### CPE.05.23.DMOSM - Praia Fluvial de Crespos - 3ª Modificação Objetiva do Contrato

## **CPE.05.23.DMOSM – PRAIA FLUVIAL DE CRESPOS**

### **MODIFICAÇÃO OBJETIVA DO CONTRATO DA EMPREITADA**

#### **3.º Adicional ao Contrato da Empreitada**

#### b) Relocalização do Armário de Distribuição

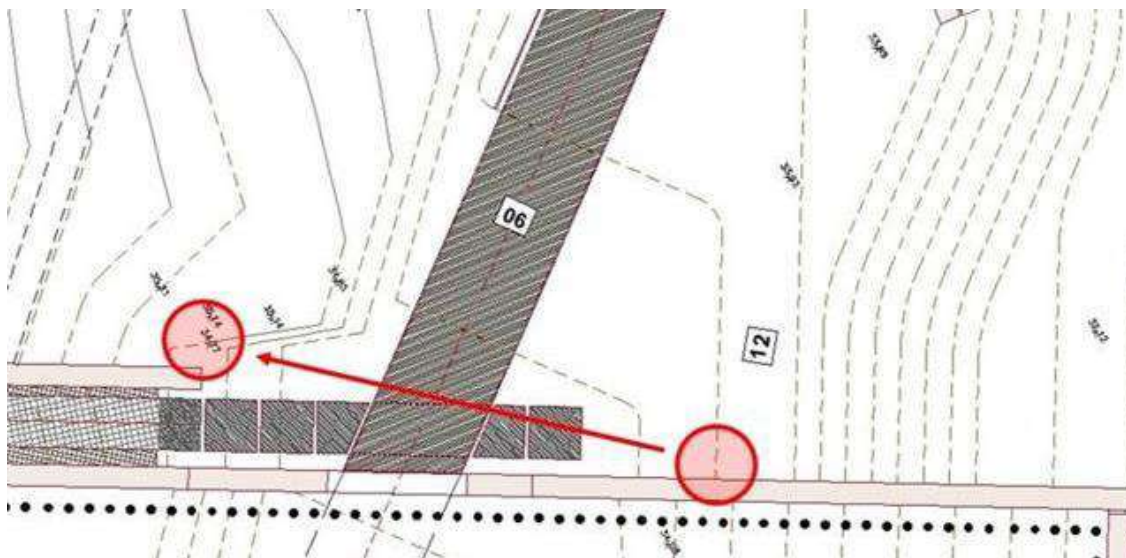
No projeto de execução da especialidade de infraestruturas elétricas (baixa tensão), a Equipa Projetista definiu um armário de distribuição da rede de baixa tensão (pedestal, cabo elétrico, caixa de visita e tampa já instalados), para alimentação do edifício de apoio.

Após a ocorrência das cheias referidas anteriormente, constatou-se que a água do Rio Cávado chegou às imediações da localização das infraestruturas do armário de distribuição instalado à cota 32.8m (cota da tampa da caixa de visita), sendo que o fundo caixa de vista se encontra cerca de 1.00m abaixo (chegada dos cabos elétricos).

Uma vez que este tipo de ocorrência poderá voltar a suceder, em situações com maior gravidade, a e-Redes comunicou, em 30/10, à Divisão de Eletromecânica, Iluminação Pública e Energia, tratar-se de uma situação de perigo para as infraestruturas elétricas construídas, caso o nível da água atinja o armário de distribuição, quando futuramente entrarem em funcionamento (eletrificadas). Assim, por questões de segurança e salvaguarda da rede elétrica e equipamentos, exigiu a sua relocalização imediata, previamente à receção das infraestruturas.

A solução acordada em obra, para relocalização do armário de distribuição (cf. imagem seguinte), será sempre a solução mais económica para o Município, pois caso este trabalho seja realizado no âmbito de outro procedimento, os trabalhos e custos associados serão claramente maiores.

Após análise no âmbito de reunião de obra, em 07/11, com o fiscal da e-redes e técnico da Divisão de Eletromecânica, Iluminação Pública e Energia, propõe-se a execução dos trabalhos complementares abaixo listados, a preços contratuais (artigo 11.1, 11.4, 11.5, 11.8 e 11.9) e a preços novos (artigo 11.12\_NOVO, 11.13\_NOVO e 11.14\_NOVO). Após análise, entende-se que os preços unitários novos propostos pela Entidade Executante enquadram-se nos valores correntes de mercado, tendo os mesmos sido aceites (Anexo 2).
